Oggetto: conferenza dei servizi decisoria in forma semplificata ed asincrona.
Progetto Definitivo "Ampliamento rete fognaria Comune di Varese – Cascina
Mentasti".

Oggetto: *Progetto definitivo "Ampliamento rete fognaria Comune di Varese – Cascina Mentasti".*
Trasmissione parere di competenza.

OGGETTO: Progetto definitivo "Ampliamento reti fognaria Comune di Varese – Cascina Mentasti". Convocazione Conferenza di servizi decisoria in forma semplificata ed in modalità asincrona ai sensi degli artt. 14 e segg. – Legge n. 241/1990 e s.m.i..

OGGETTO: Progetto definitivo: "Ampliamento rete fognaria Comune di Varese – Cascina Mentasti". Convocazione Conferenza di servizi decisoria in forma semplificata ed in modalità asincrona ai sensi degli art. 14 e seg. – Legge n° 241/1990 e ss.mm.ii.

LereTi Servizio Distribuzione
ACQUA GAS Comune di Varese (VA)
Rete Idrica
Scala: 1:1.000

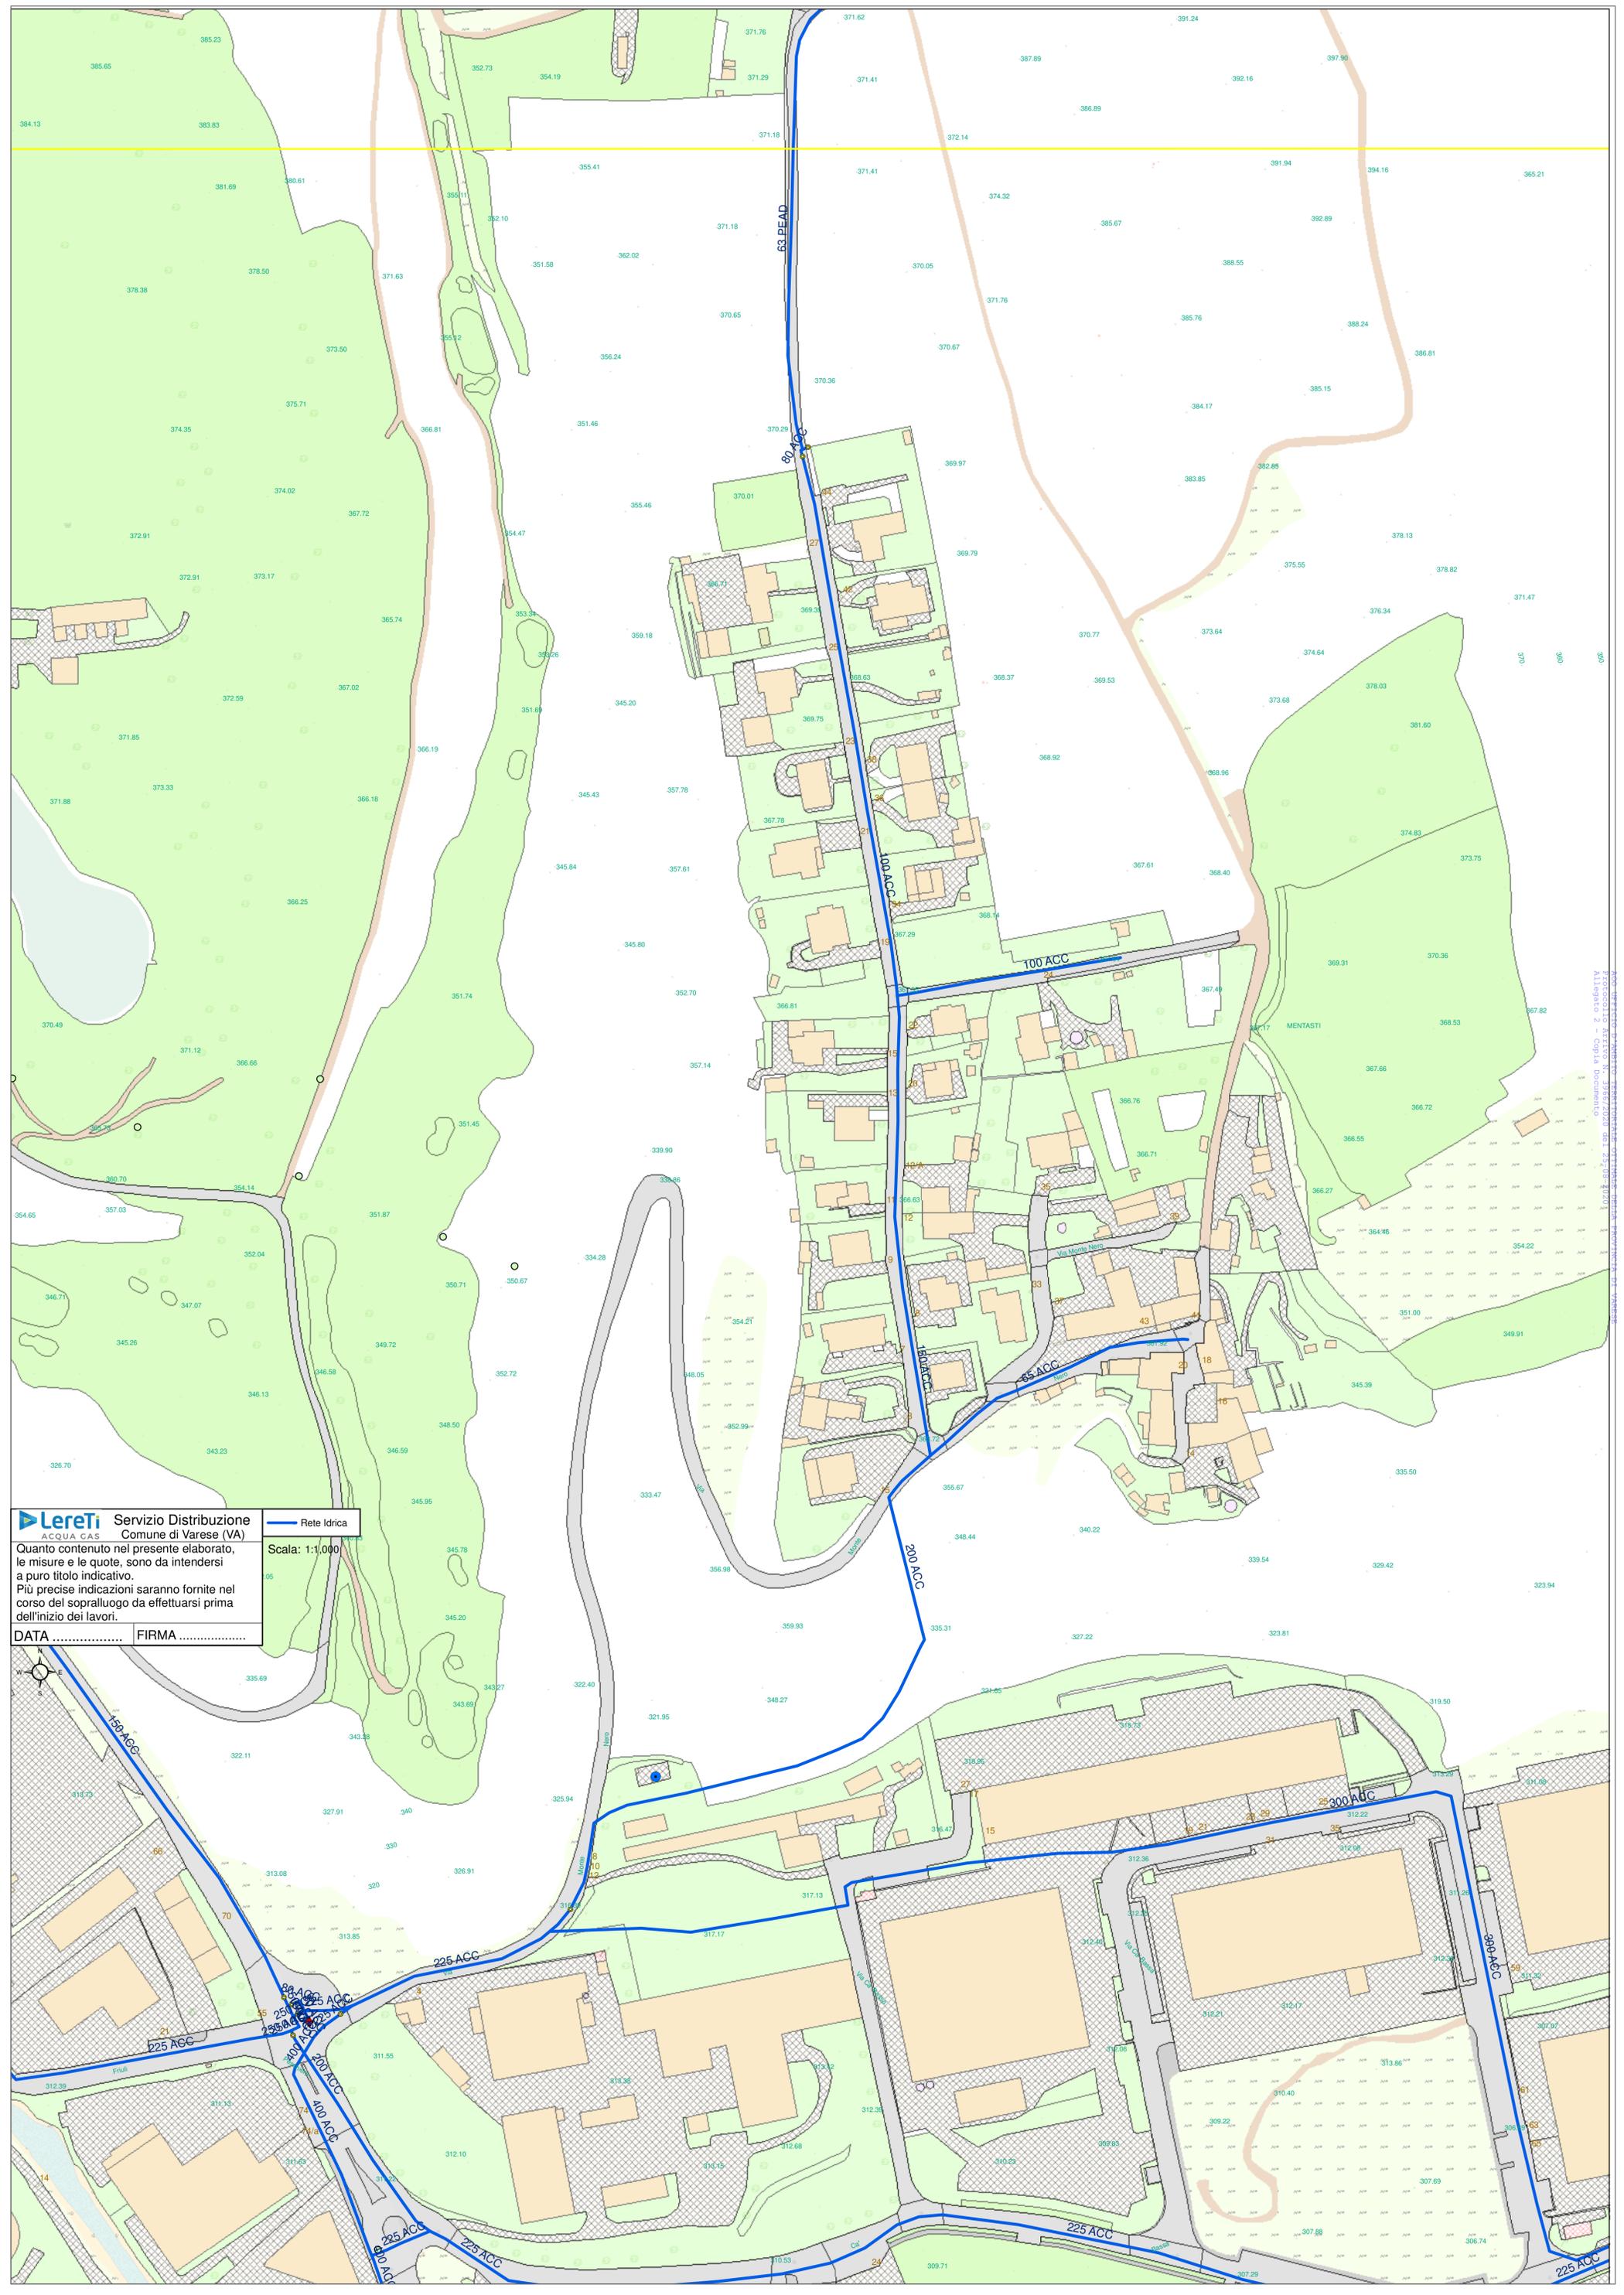
In particolare, nella tavola grafica progettuale B.a.05 – "Tavola dei Coordinamenti" si segnala che non è stata riportata l'indicazione della rete acquedotto esistente, mentre risultano incomplete le informazioni relative alle tubazioni gas. Si allegano alla presente le tavole grafiche in scala 1 : 1.000 della rete Gas e della rete Acquedotto esercite. In considerazione del fatto che nel tempo lo stato dei luoghi successivamente alla posa dei ns. servizi può avere avuto delle modifiche, le indicazioni riportate sulle tavole planimetriche o fornite dai ns. incaricati, devono intendersi a puro titolo indicativo. Si chiarisce inoltre che nelle planimetrie allegate sono riportate unicamente le reti principali dell'acquedotto mentre gli allacciamenti privati potranno essere segnalati in sede di sopralluogo.

- la progettazione esecutiva dell'opera e le attività in sede esecutiva siano attuate nel rispetto delle prescrizioni contenute nella norma UNI 10576/2018, con particolare riferimento alla gestione delle fasi del "processo di coordinamento", alla gestione delle interferenze e per quanto concerne le indagini di verifica dei sottoservizi ("saggi" di cui al punto 8.2.3.20). In considerazione della presenza anche di reti gas esercite in Media Pressione (classificate di 4° Specie a sensi della norma UNI 9165) occorrerà procedere alla valutazione della "zona di influenza" con riferimento a quanto previsto dalla stessa norma;
- venga osservata una "distanza di rispetto" non inferiore a:

- 50 cm nei confronti della condotta gas di 4° Specie (MP);
- 50 cm nei confronti della condotta gas di 7° Specie (BP) e della tubazione acquedotto (e relativi allacciamenti);

tali distanze di rispetto sono da intendersi per parallelismi, sovrappassi e sottopassi della nuova tubazione fognaria ed anche in riferimento alle camerette di ispezione ed ai manufatti afferenti agli allacci privati; le tubazioni acqua e gas (MP+BP) dovranno rimanere costantemente libere da qualsiasi manufatto e/o impianto che possa costituire limitazione sia alle opere di scavo e ripristino, sia all'esecuzione di interventi di saldatura.
